Wydział Zamówień Publicznych
Komendy Stołecznej Policji

Oznaczenie sprawy: postępowanie o udzielenie zamówienia na **Dostosowanie i adaptacja pomieszczeń wideokonferencji w Komendzie Stołecznej Policji przy ul. Nowolipie 2, 00-150 Warszawa, WZP-1713/19/90/IR**

Wydział Zamówień Publicznych KSP, działając w imieniu Zamawiającego, zgodnie z art. 38 ust. 1, ust. 2 i ust. 4 ustawy z dnia 29 stycznia 2004 r. Prawo zamówień publicznych (tj. Dz. U. z 2018 r., poz. 1986 ze zm.), informuje o treści pytań zadanych przez Wykonawcę i udzielonych przez Zamawiającego odpowiedziach oraz o zmianie zapisów SIWZ:

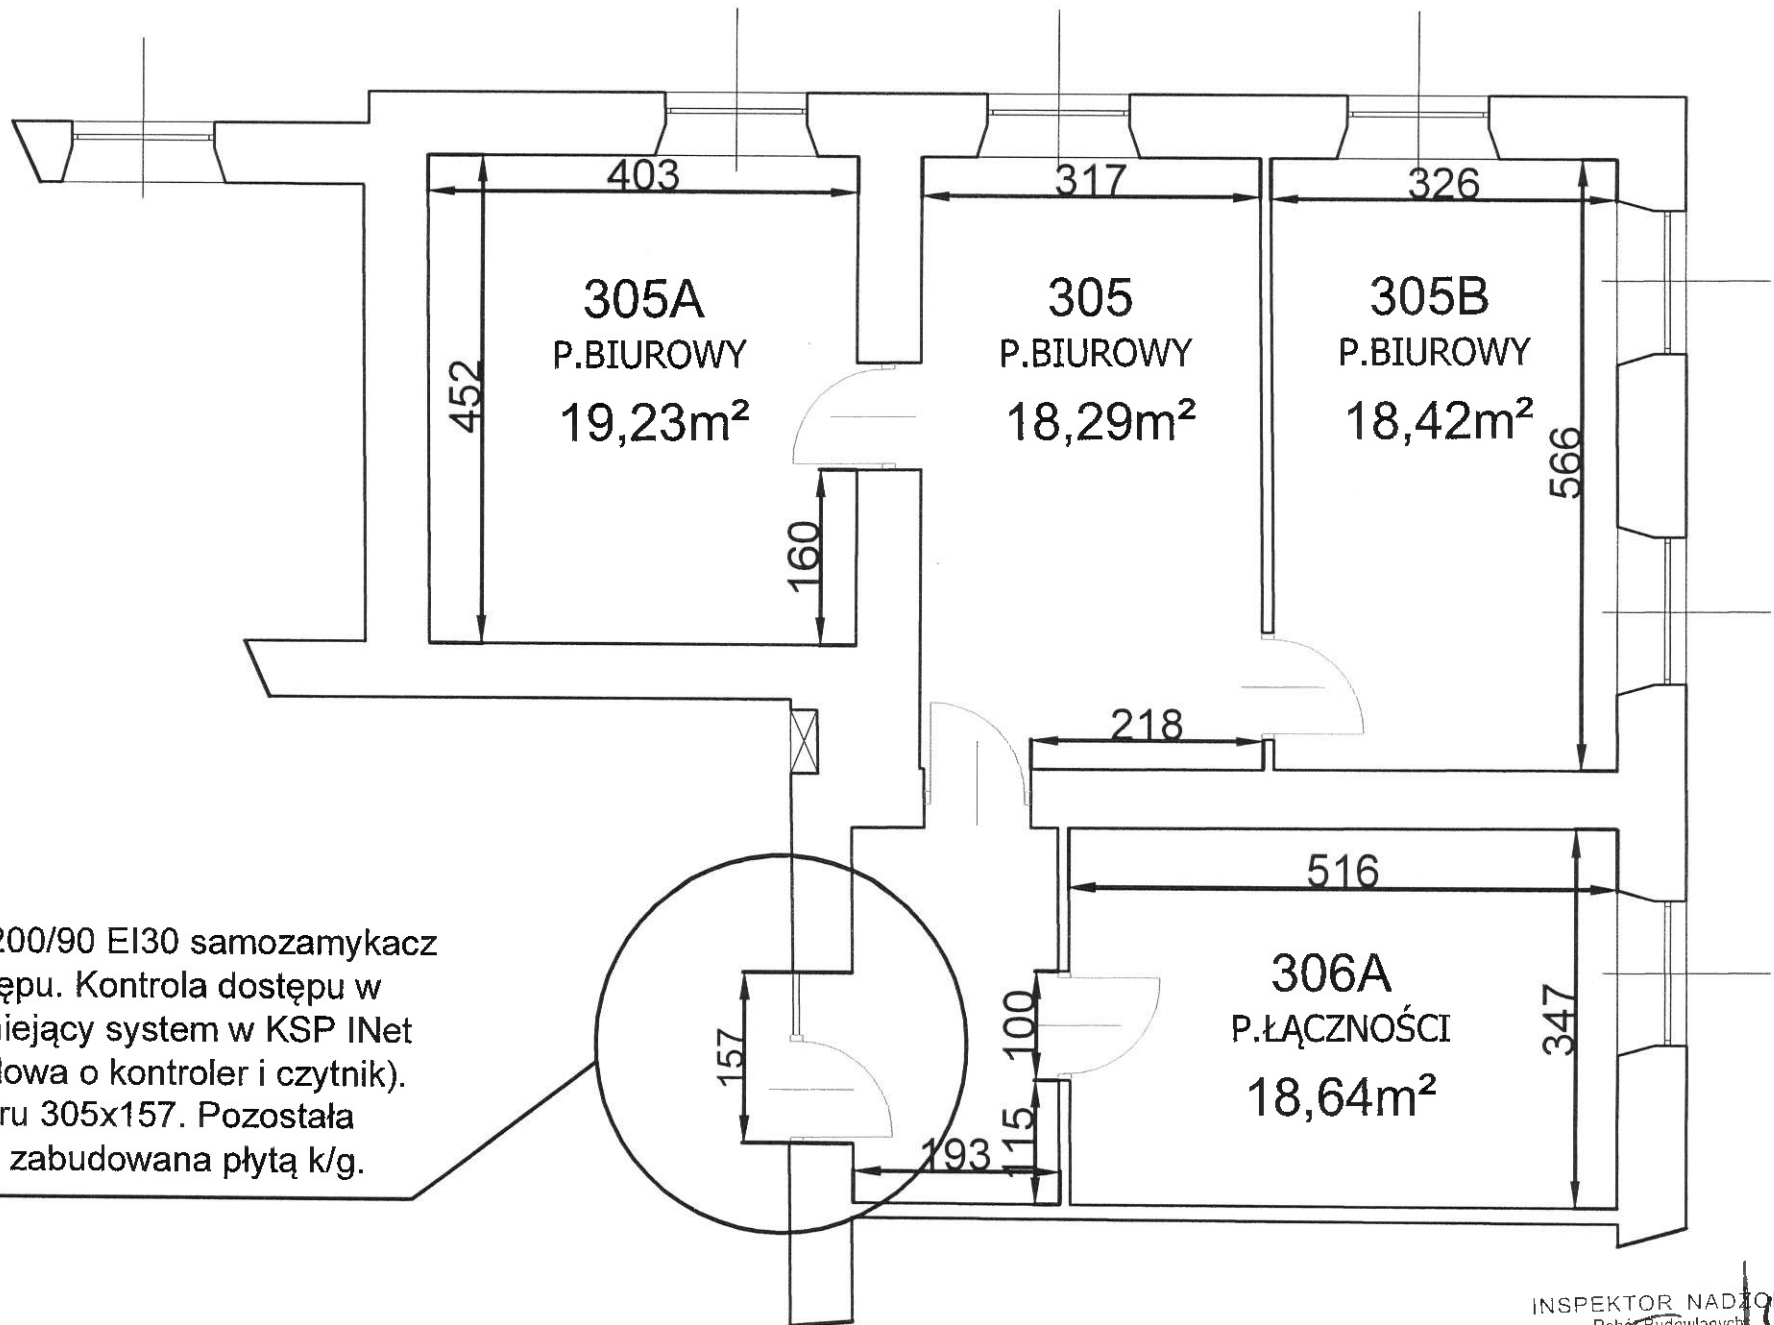
Pytanie nr 2:

W Załączniku nr 2 do SIWZ na stronie 10 Zamawiający jako pomieszczenia przeznaczone do zarządzania i administracji systemu PSW wskazuje pomieszczenia 305, 305A, 305B oraz 306. Prosimy o udostępnienie rzutu pomieszczeń objętych projektem.

Odpowiedź na pytanie nr 2:

Zamawiający w załączeniu przekazuje rzut pomieszczeń.

Drzwi p.poż 200/90 EI30 samozamykacz kontrola dostępu. Kontrola dostępu w oparciu o istniejący system w KSP INet Seven (rozudowa o kontroler i czytnik). Wymiar otworu 305x157. Pozostała część otworu zabudowana płytą k/g.
